改善箇所説明図

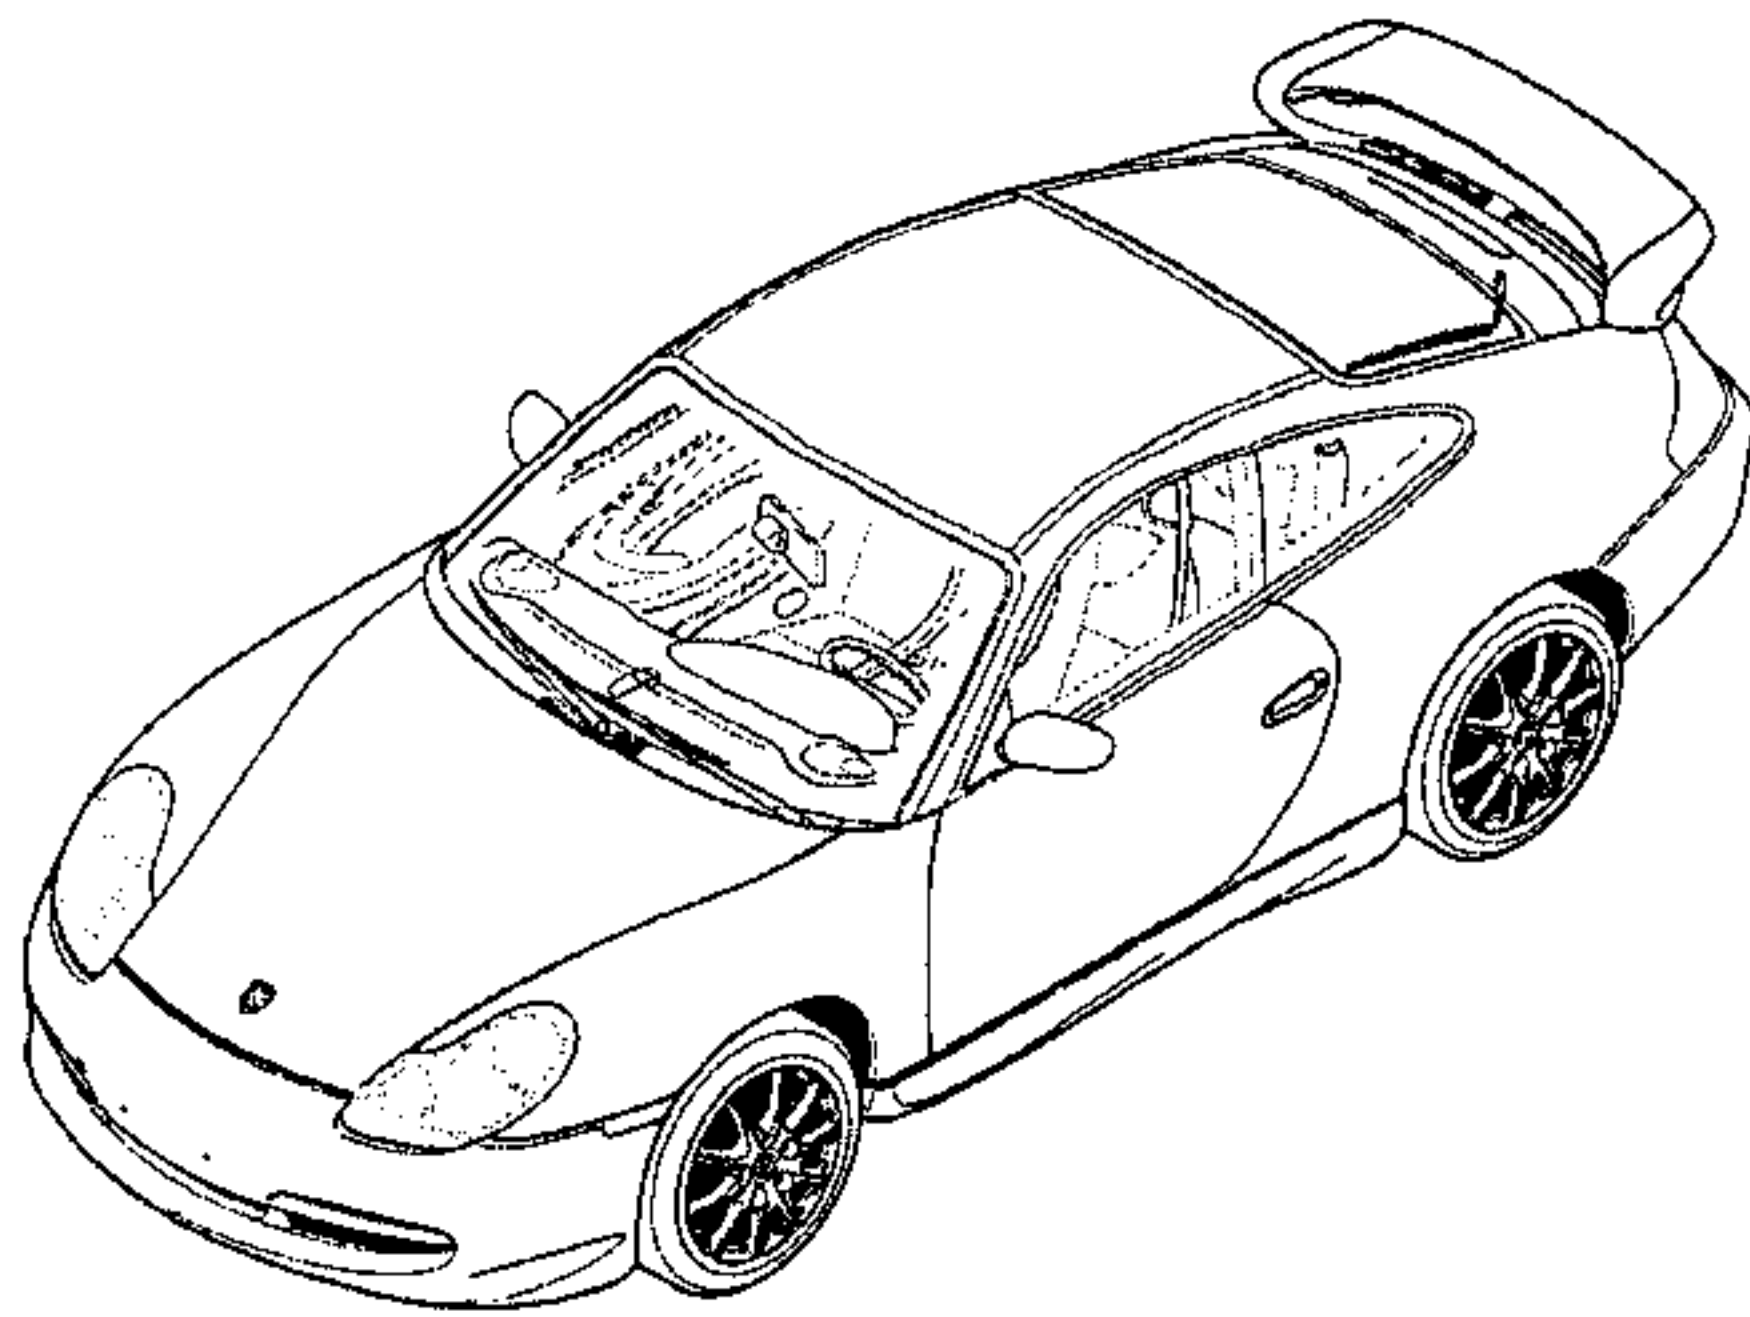
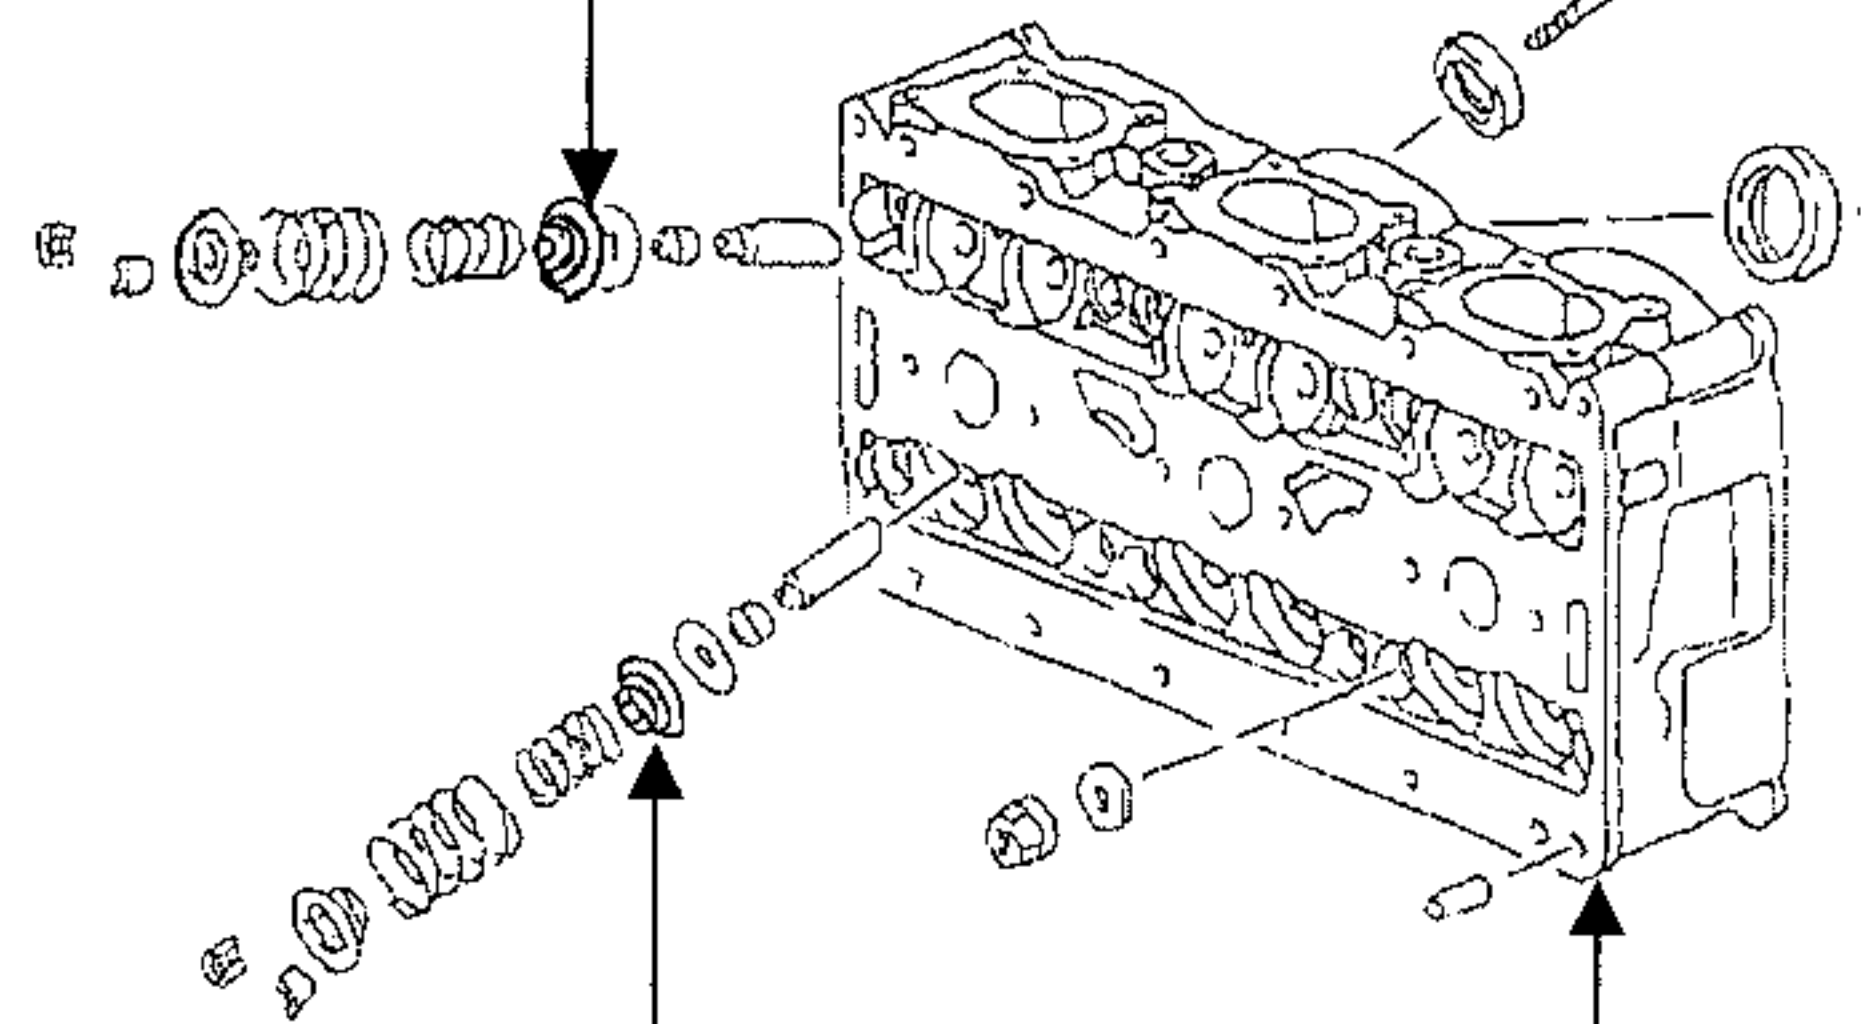
不具合発生箇所

エンジンのインテークバルブとエキゾーストバルブに取り付けられているスプリングシートの硬度が不十分なため、長期間使用するとバルブスプリングとスプリングシートの接触部分が磨耗することがある。そのため、その状態でエンジンを高回転域で使用すると、バルブスプリングが折損して、最悪の場合、エンジンを損傷するおそれがある。

改善の内容

全車両、インテークバルブ及びエキゾーストバルブのスプリングシートを良品と交換する。
